Expediente sancionatorio Rol: D-008-2013
Fiscal Instructora del procedimiento Adm. sancionatorio: Sra. Pamela Torres
Bustamante

COMPLEMENTO A LOS DESCARGOS

SUPERINTENDENCIA DEL MEDIO AMBIENTE

FICHA DE INFORMACIÓN DE MEDICIÓN DE RUIDO

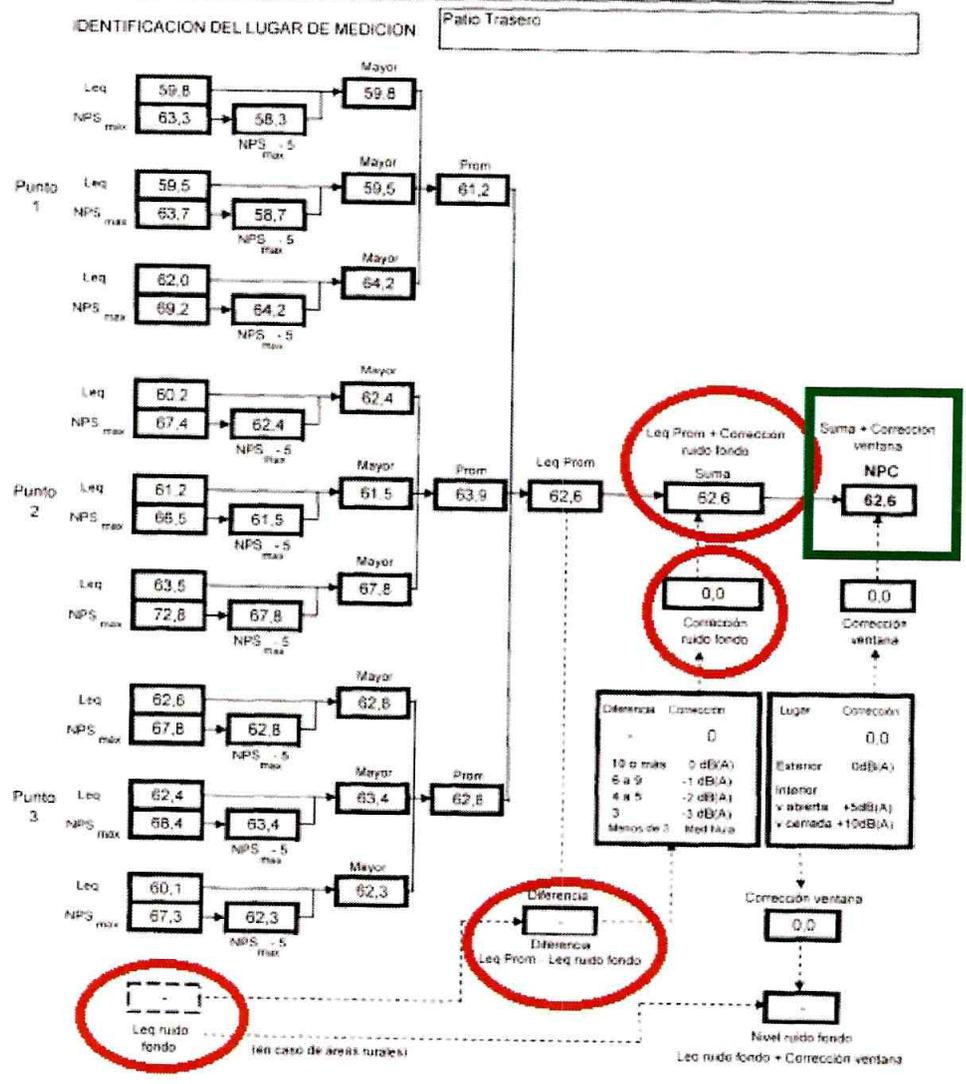
c) En relación a la Ficha de Información de Medición de ruido, que se encuentra acompañada en el informe, no se señala si hubo o no ruido de fondo ni tampoco se nota si es que hubo alguna información, esta falta de información es esencial ya que, produce una distorsión para determinar la exactitud del ruido causado por la obra, puesto que no se determina si es afectado por los ruidos que forman del entorno externo de la obra, ya que el lugar donde se toma la muestra es un lugar de alto tráfico y por ende de alta congestión, produciendo un alto nivel de db por ruido. Marcamos con color rojo, los elementos primordiales que quedaron en blanco y que deberían haber sido rellenados por funcionario fiscalizador.
